Afslag på ansøgning om retslig lovliggørelse af kystbeskyttelse, Frederiksborgvej 135-141 samt påbud om at tåle at kystbeskyttelses anlægget fjernes

9. oktober 2026
Sagsnr.: 26-020028
Doknr.: 26-020028-3

Figur 1a vandlinje og skræntlinje. Tv. vandlinje mellem 1954 og 2025. Th. skræntlinje mellem 1995-2025. Kilde Niras: Behov for skræntbeskyttelse Frederiksborgvej 87-205 Ortofoto 2025

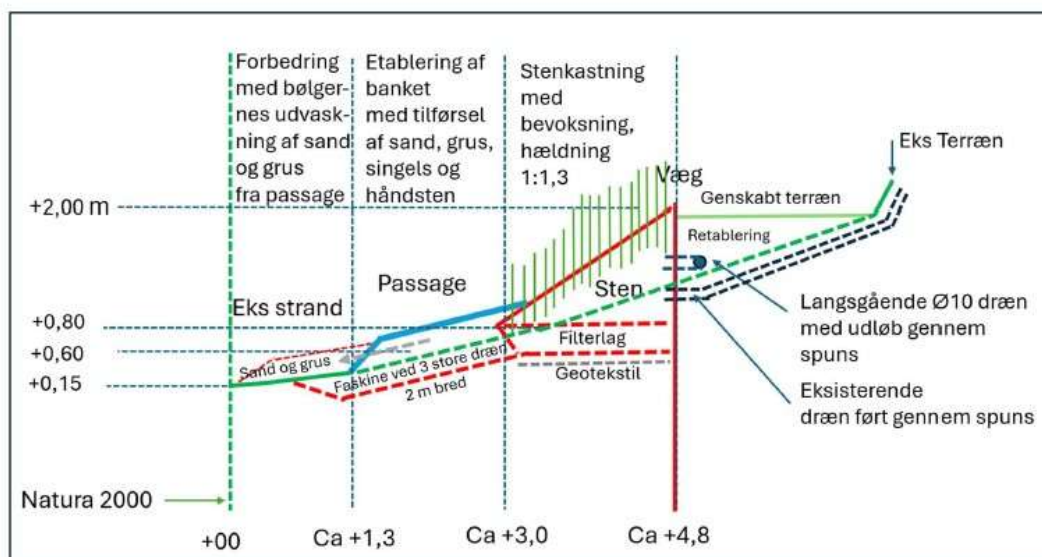
Niras vurderer, at vandlinjens placering overordnet er stabil i den analyserede periode og at de mindre variationer mellem de enkelte års, vurderes at kunne tilskrives usikkerheder.

Niras vurderer, at det er vanskeligt at vurdere den naturlige udvikling i kystskrænten. Niras har for at kvalificere vurdering af kystens udvikling, gennemgået udvalgte historiske

luftfoto af ejendommene omfattet af projektet og har udtrukket et enkelt højdeprofil i det digitale system Scalco. Niras vurderer, at der ses erosion på ejendommene og at særligt den sydlige del af strækningen er udsat som følge af overgang til naboejendommens hårde kystbeskyttelse.

Fig. 2.2 Højdeprofiler for Frederiksborgvej 135B og 135C baseret på data fra Danmarks højdemodel. Der ses begrænset tegn på erosion på dele af ejendommen. 2007=orange streg, 2015=lysegrøn streg, 2019=mørkegrøn streg og 2024=rød streg.

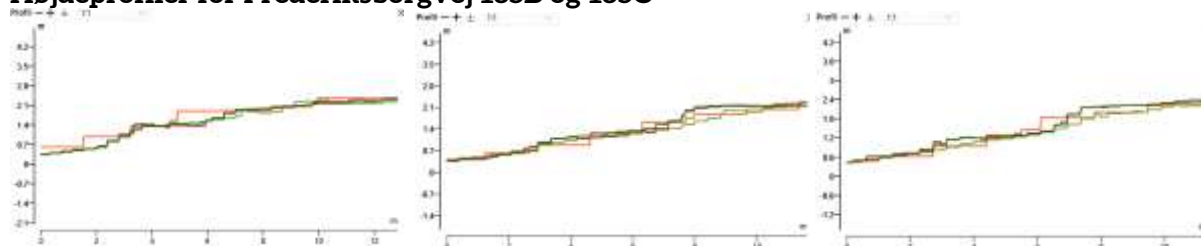
På højdeprofiler vedlagt i bilag 2, fremgår data om terrænet i år 2007, 2015, 2019 og 2024. Her ses begrænset eller ingen erosion på Frederiksborgvej 135c, 135b, 135e, 135d, 137, 139a og 141. På Frederiksborgvej 137B ses lokal erosion og tilbagetrækning af kystskrænten. Der er tale om en koteletgrund hvor boligen er placeret 73 meter fra vandkanten.

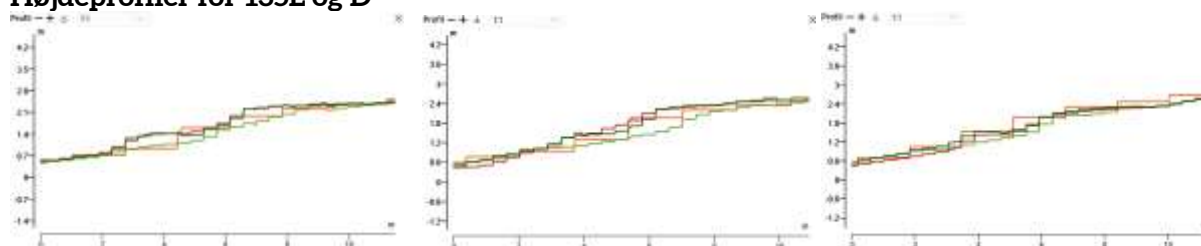
- Kystbeskyttelseslaget bemærker, at der sker periodevis erosion på Frederiksborgvej 135D, herunder at der skete erosion ved stormen Bodil i 2013, som ødelagde skræntens styrke, så der efterfølgende ses erosion ved mindre bølgepåvirkning. Det bemærkes at Niras' gennemgang af luftfoto og Rambølls kystanalyse underbygger at der er sket erosion på Frederiksborgvej 135D

Roskilde Kommunes bemærkninger: Der ses påvirkning af kysten. Som det fremgår i højdeprofiler i bilag 2 ses der imidlertid, over en længere periode fra 2007-2024 ikke

væsentlig tilbagerykning af kystskrånningen på Frederiksborgvej 135D.

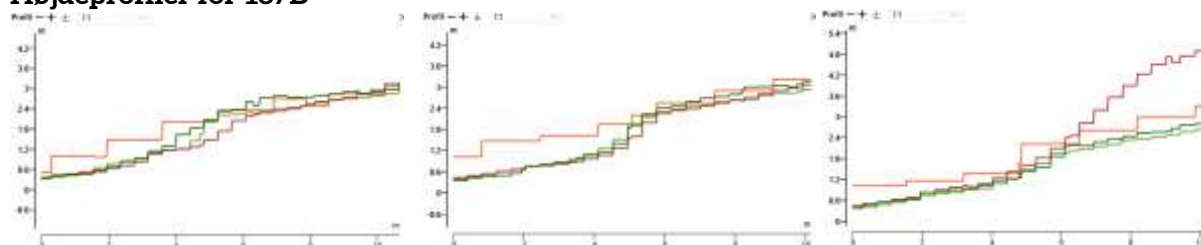
Det fremgår, at der er sket en begrænset erosion af kysten på Frederiksborgvej 135-141 i perioden 2007-2024. Dog ses der erosion på Frederiksborgvej 137B, som er en koteletgrund hvor boligejendommen ligger 73 meter fra vandkanten. Erosionen udgør ikke en risiko for bebyggelse men har reduceret havearealet.
